改善箇所説明図

フロントアクスル断面図

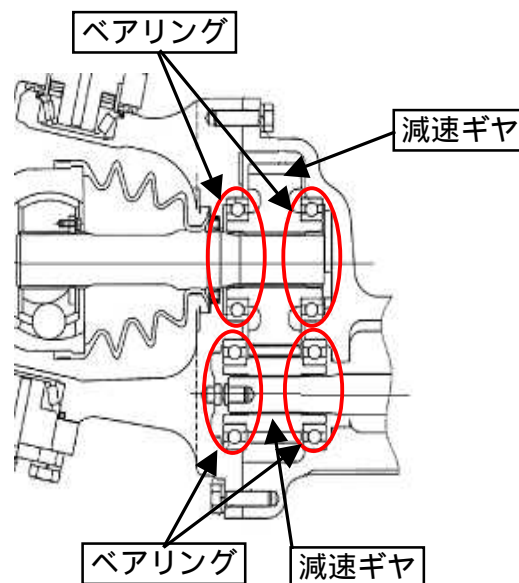
基準不適合発生箇所

低床型全輪駆動車において、フロントアクスルの構造及び製造時の洗浄工程が不適切なため、アクスル内部の異物が減速ギヤのベアリングに浸入し、減速ギヤが破損することがある。そのため、そのままの状態で使用を続けると、異音が発生し、最悪の場合、当該ギヤに噛み込み、走行不能に至るおそれがある。

全車両、フロントアクスル及び減速ギヤのベアリングを対策品に交換し、減速ギヤを新品にする。

識別：フロントアクスルの前方右側に黄色のペイントを塗布する。
